FREIRAUM OTTENSEN: WORKSHOP PLANUNGSVARIANTEN „OTTENSER KREUZ“

Datum: 18. Februar 2023, 10-13.00 Uhr

Im Folgenden werden die drei Planungsvarianten vorgestellt, welche für den Betrachtungsraum „Ottenser Kreuz“ zur Diskussion standen:

Planungsvariante 1 „Angepasster Bestand“

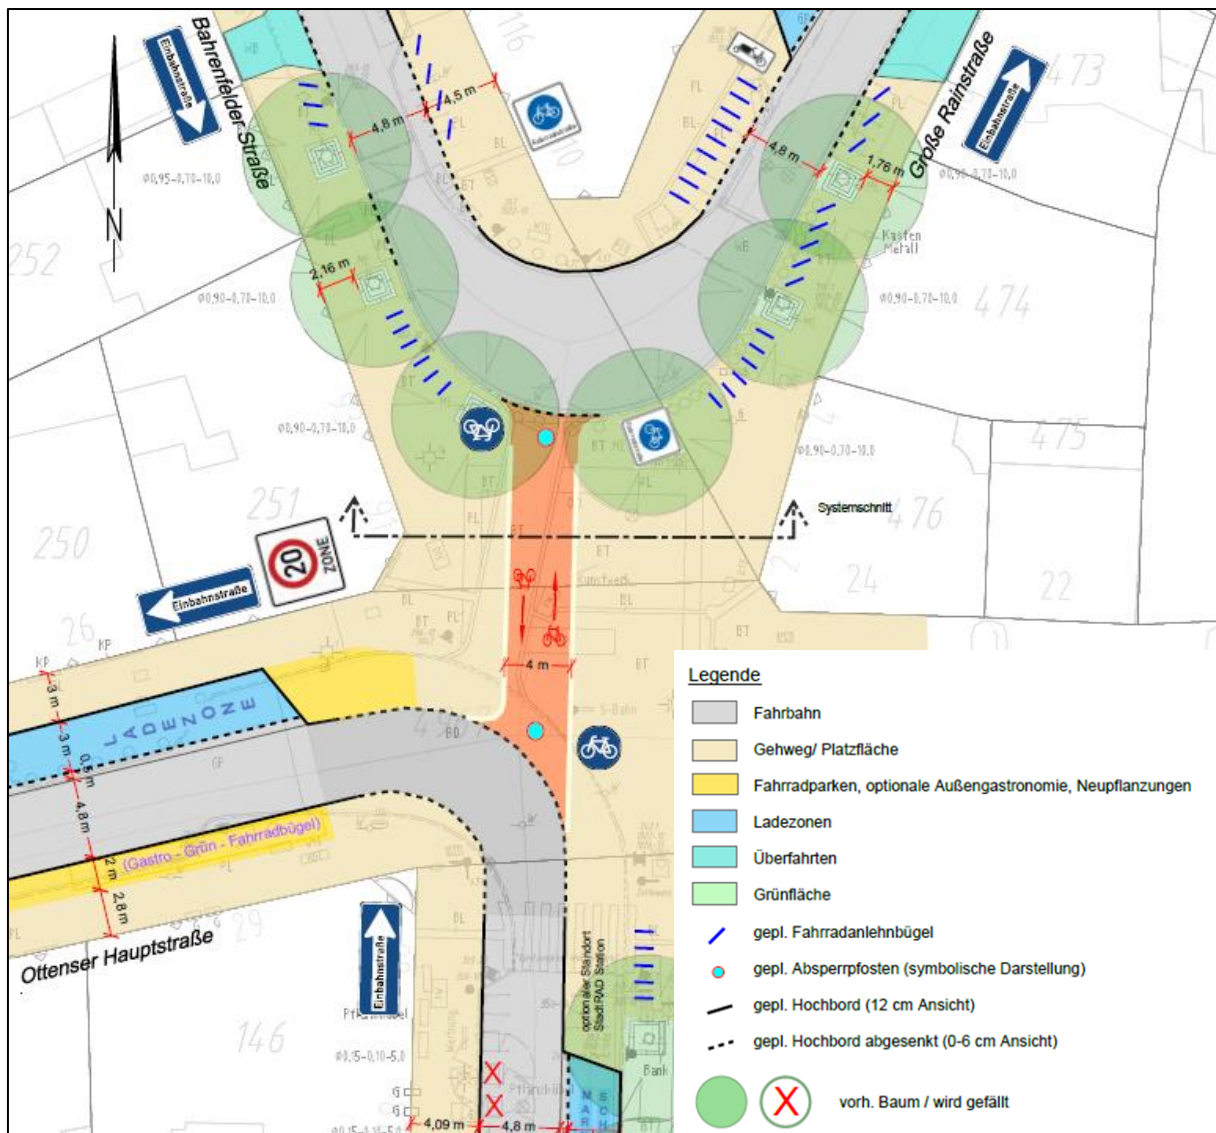
Im Rahmen der Diskussionen zu Variante 1 wurde besonders hervorgehoben, dass es eine klare Regelung für die Begegnung zwischen Fuß- und Radverkehr sowie für den Übergang des Radverkehrs auf die Mischverkehrsflächen geben muss, um Konflikte zu minimieren. Das Tempo des Radverkehrs soll zudem reduziert sein und ggf. durch gestalterische Elemente verdeutlicht werden. Die zukünftige Entwicklung des Radverkehrsaufkommens sowie die Fußgänger*innenströme sollen in die Überlegungen miteinbezogen werden. Hierbei wurde auch die Frage in den Raum gestellt, ob diese Variante in 20 - 30 Jahren noch den Anforderungen, die an den Platz gestellt werden, genügt.

- Variante verleitet aufgrund geradliniger Führung zu höheren Geschwindigkeiten des Radverkehrs, was zu Konflikten zwischen Fuß- und Radverkehr führt.
- Entschleunigung des Radverkehrs gewünscht. (Mehrfachnennung)
- Geschwindigkeitsbegrenzung für den Radverkehr auf 10 km/h als Symbol auf die Strecke malen.
- Poller einplanen, so dass Radfahrer*innen nicht so schnell durchfahren können.
- Keine Fahrradrennbahn gewünscht.
- Unübersichtlichkeit bei Aufeinandertreffen von Rad und Mischverkehrsfläche wird als schwierig erachtet.
- Es ist nicht klar, wer Vorfahrt hat, wenn der Radverkehr und Fußgänger*innen sich kreuzen. Genauere Regelung aufgrund unübersichtlicher Situation erwünscht. (Mehrfachnennung)
- Wunsch nach besseren Möglichkeiten der Querung von Fußverkehr.

- Beibehaltung der Bestandssituation erwünscht.
- Aufteilung des Radwegs, um das Kunstwerk herum als Alternative.
- Variante ist positiv, da der Radverkehr eine Fläche zugeteilt bekommt. Besser als wenn er überall fahren dürfte.
- Einbahnstraßenregelung für den Radverkehr möglich?
- Frage nach Nutzung des Radwegs für gewerbliche Lastenräder.
- Problem: Fehlende Rücksichtnahme beim Begegnungsverkehr von Fuß- und Radverkehr.
- Aufenthaltsort oder Verkehrsknoten: Diese Variante gibt keine klare Richtung vor.
- Entweder Trennung der Verkehrsarten oder Shared Space.
- Kanalisierung und gleichzeitige Verlangsamung des Radverkehrs funktioniert nicht.
- Oberfläche des Radwegs radfreundlich gestalten.
- Deutlich farbliche Markierung für die Aufteilung der Fläche.
- Bezirksroute soll nicht über das Ottenser Kreuz laufen.
- Fahrradbrücke als Alternative?

Planungsvariante 2 „Fahrradstraße“:

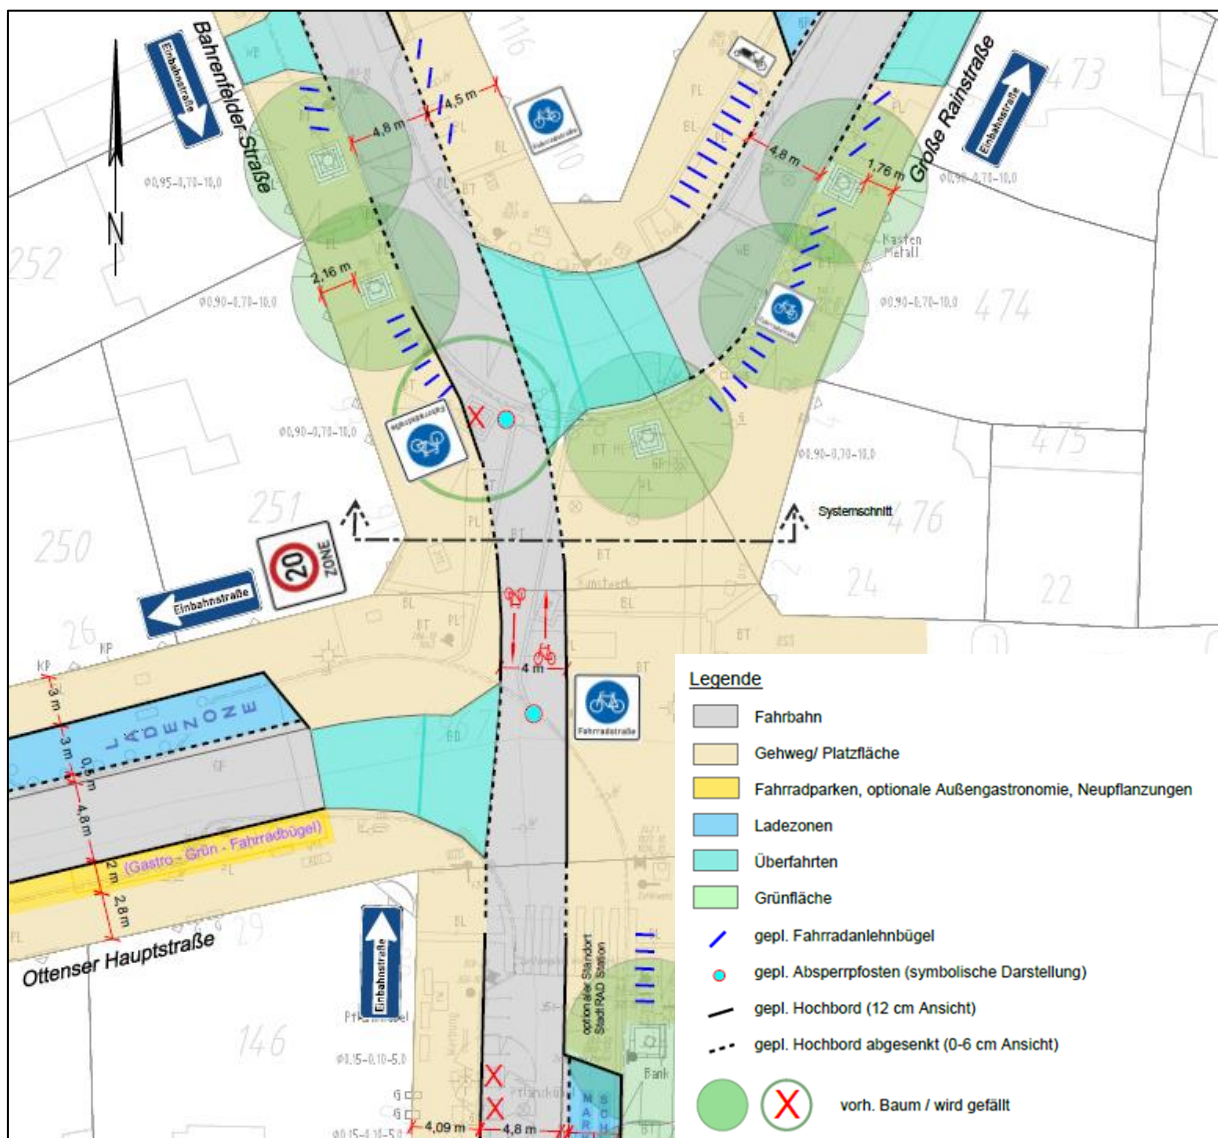
Bei der Variante "Fahrradstraße" gab es über die drei Diskussionsrunden einige wiederkehrende Themen. Die meisten Teilnehmenden standen der Bevorrechtigung des Radverkehrs in dieser Variante kritisch bis ablehnend gegenüber und sprachen sich für eine Verlangsamung des Radverkehrs zugunsten des Fußverkehrs aus. Kritikpunkte waren dabei vor allem die erwartete hohe Geschwindigkeit der Radfahrenden. Außerdem fehlten den meisten Teilnehmenden Querungspunkte und Querungshilfen mit Vorrang für den Fußverkehr, vor allem dort, wo die Ottenser Hauptstraße auf die Fahrradstraße trifft. Die Teilnehmenden brachten während der Diskussionen verschiedene Ideen ein, wie eine Verlangsamung des Radverkehrs und die Querung der Fahrradstraße baulich gestaltet werden könnten. Die durchgehende Fahrradstraße wurde außerdem von einigen Teilnehmenden als zu starke Trennung für den Platzcharakter empfunden, was die Aufenthaltsqualität an diesem zentralen Ort im Viertel einschränkt und die Idee eingebracht, das Ottenser Kreuz als Platz mit Begrünung und Stadtmobiliar aufzuwerten. Viele der Teilnehmenden konnten jedoch auch Vorteile in der klaren Trennung der Verkehrsarten in der vorgestellten Planungsvariante erkennen. Dabei wurden die übersichtliche Verkehrssituation und die erhöhte Sicherheit für alle Verkehrsteilnehmer*innen mehrfach genannt. Es wurde auch diskutiert, ob eine klare und getrennte Führung des Radverkehrs, nicht sogar die Grundlage für die Entwicklung eines Quartiersplatzes mit tatsächlicher Aufenthaltsqualität am Ende der Fußgängerzone in der Ottenser Hauptstraße darstelle und die Vorteile der Trennung gegenüber einer Mischverkehrsfläche betont. Ein weiteres Thema, welches die Teilnehmenden beschäftigte, war die Ausrichtung der vorgeschlagenen Fahrradstraße. Viele der Teilnehmenden merkten an, dass die Große Rainstraße für viele Radfahrende eine zentrale Verbindung in Richtung Bahnhof oder Lessingtunnel sei und dies in der Planung der aktuellen Fahrradstraße nicht ausreichend berücksichtigt werde. Die Teilnehmenden wünschten sich daher eine Überprüfung der Ausrichtung.

- Der Fußgängerstrom wird größer als der Radverkehrsanteil eingeschätzt. Fußgänger*innen aus der Fußgängerzone treffen in der geplanten Variante unreguliert auf die Fahrradstraße. (Mehrfachnennung)

- Fahrradstraße mit 4m Breite: Zu viel Platz für Radverkehr, zu wenig Platz für Fußgänger*innen.
- Keine klare Bevorteilung der Radfahrenden gewünscht. Fußgänger*innen sollen Vorrang haben. Radfahrer*innen sollen Rücksicht nehmen, könnten auch schieben. (Mehrfachnennung)

- Nicht nur Vorteil für den Radverkehr, sondern auch für Zufußgehende.
- Querung der Fahrradstraße sollte problemlos möglich sein. (Mehrfachnennung)
- Querungshilfen für Fußgänger*innen fehlen in der geplanten Variante (bspw. Fahrradampel, Fußgängerüberweg, niveaugleiche Querung). (Mehrfachnennung)

- Gehwegüberfahrt in der Große Rainstraße verlängern.
- Gehwegbreite auf der Westseite Bahrenfelder Straße für alle Nutzer*innen zu gering. Nutzungskonflikte zwischen den Fußgänger*innen beider Richtungen (Kinderwagen, Einkäufe etc.). Planung einer Fahrradstraße nimmt noch mehr Platz im Verkehrsraum ein.

- Klare Verkehrstrennung bringt Vorteile, aber reduzierte Geschwindigkeit des Radverkehrs und Querungshilfen für Fußgänger*innen deutlich gewünscht.
- Kritik: Fahrradstraße lädt zum schnell fahren ein („Fahrradautobahn“.) (Mehrfachnennung)
- „Autofahrer*innen werden durch Radfahrende ersetzt“.
- Fahrradfahrer*innen sollen verlangsamt werden, (bspw. durch städtisches Mobiliar, Schleifen, Schlangenlinien, Kurven, Speedbumper). (Mehrfachnennung)

- Sichtbezüge an der Ecke Bahrenfelder Straße, Große Rainstraße sollte verbessert werden.
- Hoher Bordstein zwischen Ottenser Hauptstraße West und Ost (Fußgängerzone):

- Nachteile: Radverkehr sucht sich chaotische Wege in die Fußgängerzone, was zu mehr Konflikten führt. Bordstein als Sicherheitsrisiko (Barrierefreiheit, Stolpergefahr).

- Ausrichtung der Fahrradstraße entspricht ggf. nicht den tatsächlichen Verkehrsströmen. Fahrradachse Ost-West (Richtung Bahnhof und Lessingtunnel) für viele Nutzer*innen sehr relevant. (Mehrfachnennung)

- Prüfen, ob die Fahrradstraße in Nord-Süd Ausrichtung sinnvoll ist oder ob eine Fahrradverbindung von Westen und Süden in Richtung Große Rainstraße mehr der tatsächlichen Fahrbeziehungen entspricht. (Mehrfachnennung)

- Klare Abstellbereiche für den Radverkehr außerhalb des „Platzbereichs“ nötig, um den Platzcharakter im Bereich außerhalb der Fahrradstraße nicht einzuschränken.
- Befürchtung, dass die freie Fläche außerhalb der Fahrradstraße als „Fahrradparkplatz“ für Einkaufsstopps genutzt werden könnte und damit eine attraktive Platzgestaltung und Nutzung behindert wird.
- Sinnvolle Ein- und Ausfahrten des Fahrradverkehrs und Abstellbereiche für Räder in der Variante noch nicht ausreichend berücksichtigt.

- Erhalt des Baums wünschenswert: bietet doppelten Vorteil: verlangsamt den Radverkehr durch weniger geradlinige Kurvenführung und Baumerhalt für mehr Stadtgrün.
- Erhalt des Baums nicht wünschenswert: Baum reduziert die Sichtbeziehung im Querschnittsbereich, Sicherheitsrisiko.

Planungsvariante 3 „Fußgängerzone“:

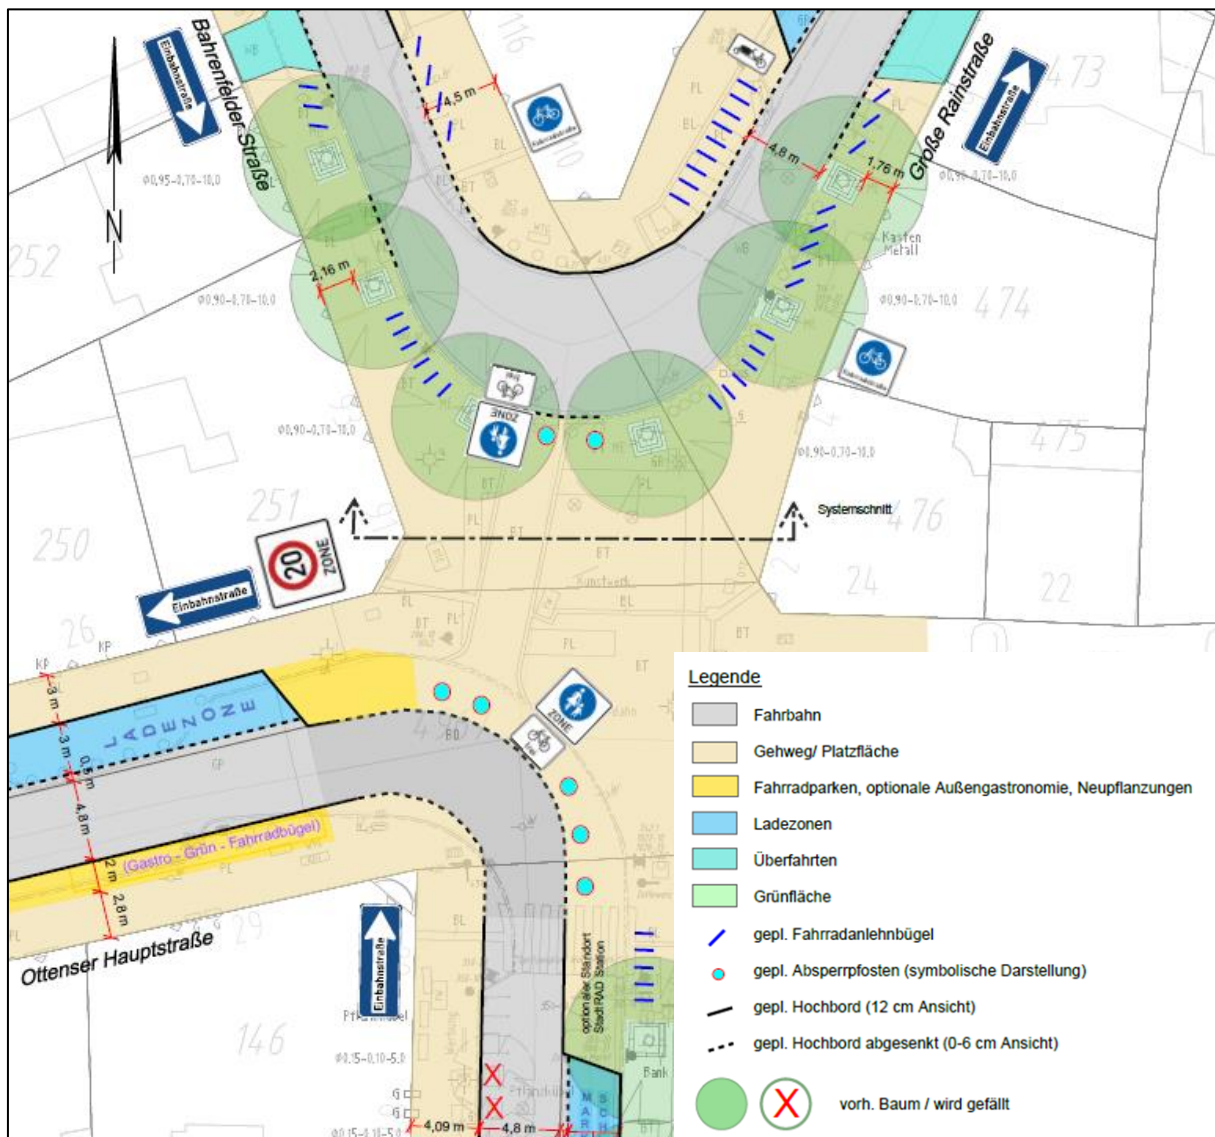
Die Gruppendiskussion zur Variante drei hatte in allen Durchläufen die identitätsstiftende Bedeutung der Fläche des Ottenser Kreuzes für das Gesamtquartier zum Thema. Gewünscht wurden gestaltende Elemente, die das Ottenser Kreuz als informellen Begegnungsort unterstützen und der Erhalt von bestehender Außengastronomie und dem Kunstwerk. Die Forderung nach konsumfreien Aufenthaltsorten war aber an die Bedingung geknüpft, Maßnahmen gegen unerwünschtes „cornern“ zu treffen.

- Aufwertung durch Brunnen, Grün, Sitzgelegenheiten.
- Wie stellt man sicher, dass der Platzcharakter für Fußgänger*innen durch Nord-Süd querende Fahrräder nicht zerstört wird? Derzeit sichtbar an Regelung in der Ottenser Hauptstraße.

- Der Platz kommt nicht zur Geltung in der Variante:
Variante sollte radikaler gedacht werden, Poller weg, keine Fahrräder, mehr Mut den Platz nicht als Verkehrsknotenpunkt zu denken. Kein Kompromiss, sondern radikale Lösung. (Mehrfachnennung)

- Dichtestress verringern, um Sicherheit zu erhöhen.
- Spannungsfelder: „Platz der Begegnung vs. Durchgangsort“ und „Fahrrad- vs. Fußverkehr“.
- Mangelnde Separation: Der Fußverkehr läuft Gefahr überall Fahrräder zu kreuzen: Knotenpunkt.

- Variante bedeutet zu viele Konfliktfälle. (Mehrfachnennung)
- Fehlende Rahmung z.B. durch gestalterische Elemente; wer darf wo lang?
- Bauliche Trennung/Grenzen nötig. (Mehrfachnennung)

- Fahrradweg erhalten, abgrenzen z.B. durch Gestaltungselemente.
- Aufmerksamkeit durch Markierung erhöhen.
- Separation ist jedoch nachteilig für Platzcharakter, ggf. sollten Fahrradfahrer*innen absteigen und schieben.

- Wie stellt man die Verkehrsführung in dieser Variante sicher? Auch in Abgrenzung zur Ottenser Hauptstraße (kein Radverkehr erlaubt). (Mehrfachnennung)
- Bei radikalerer Lösung (kein „Fahrrad frei“ auf dem Ottenser Kreuz) wird die Umfahrungsmöglichkeit für den Radverkehr zum Bahnhof Altona weiter eingeschränkt.
- Planungssicherheit: Wie wird sichergestellt, dass die Planung standhält und die Polizei nicht im Nachhinein andere Anordnung erlässt (siehe Ottenser Hauptstraße)?
